Werfverslag 4 voor project: Zeedijk 365 | 8434 Middelkerke (BE)

1052ANW - Zeedijk 365, 8434 Middelkerke
 gevelrenovatie van de residentie Anita
 Zeedijk 365
 8434 Middelkerke (BE)
 Nummer: 1052ANW-4
 Datum: maandag, 02 oktober 2023

**4.4 Afkomst
(condens)afvoer**

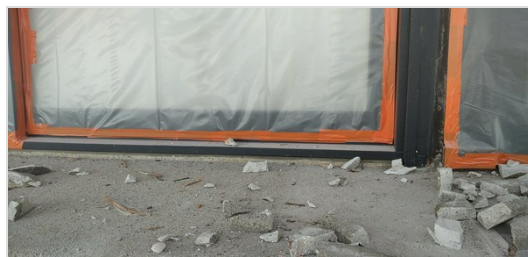
Om de afkomst van condens afvoer verder te achterhalen wordt volgende werfrondgang toegang verlenen tot het app.
